宝鸡市眉县 610326303520019 单元 0101 地块详细规划

《宝鸡市眉县 610326303520019 单元 0101 地块详细规划》专家评审意见

专家审查意见表（0101 地块）

专家评审意见修改响应

指标解释说明

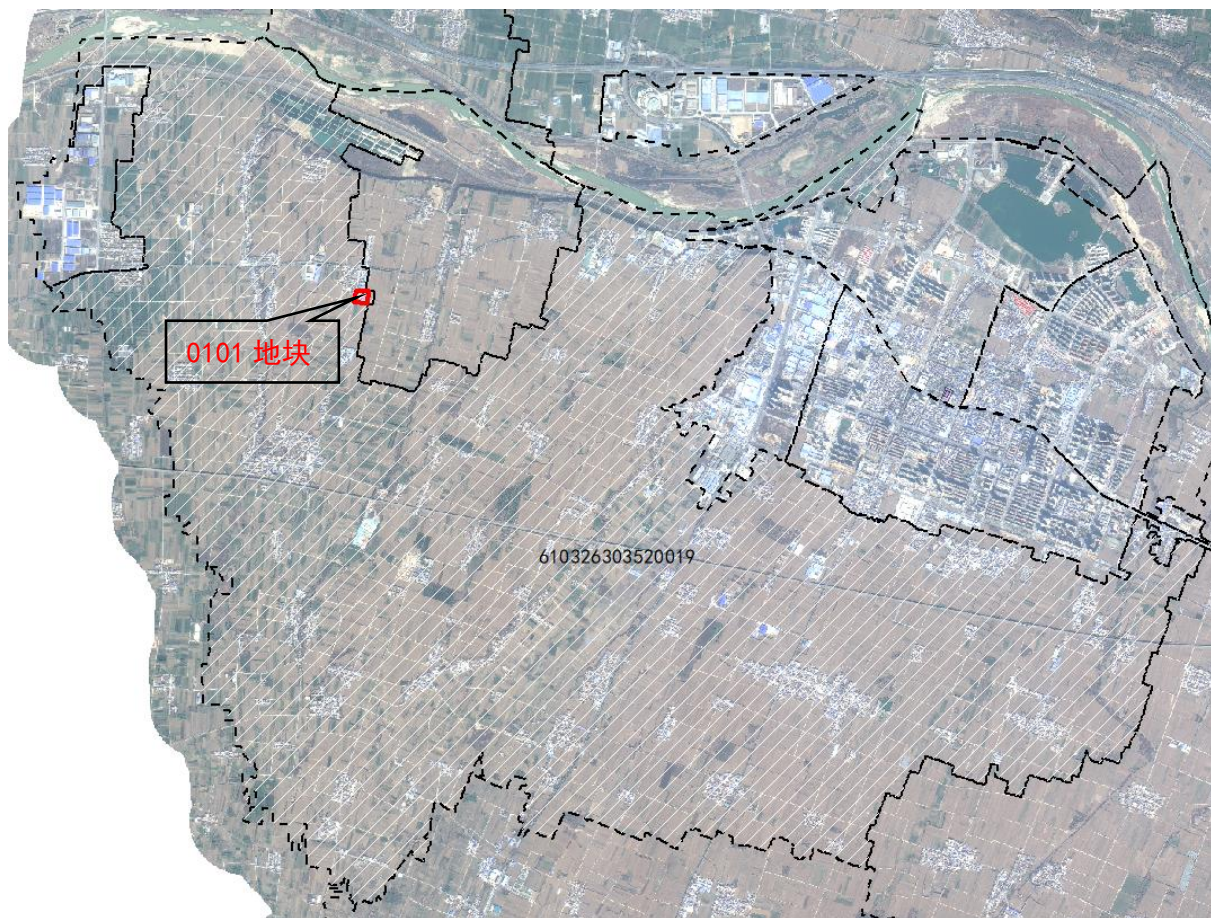
4、《建筑设计防火规范》对仓库（丙类）的建筑高度、层数有明确且严格的规定，与民用建筑不同，建议核实是否可引用“民用建筑防火规范”执行规范（P11 页）。

4、指标解释说明中描述不清，例如容积率：《陕西省建设用地定额标准》（2015 年）果品蔬菜储备库用地建筑容积率不得低于 0.88，《粮食仓库建设标准》（建标 172-2016）粮食仓库容积率 ≥ 0.6 ，最终的结论与依据未明确。不建议将宝鸡市地块详规编制核心指标说明作为规划依据。

修改情况：已采纳，按《建筑设计防火规范》GB50016-2014（2018 年版）仓储要求执行，删除民用建筑防火规范引用，详见 P7、P11。

修改情况:已采纳,统一采用《陕西省建设用地定额标准(2015 年)》，明确容积率 ≥ 0.88 ,删除宝鸡市地块详规编制核心指标说明,详见 P7、P11。
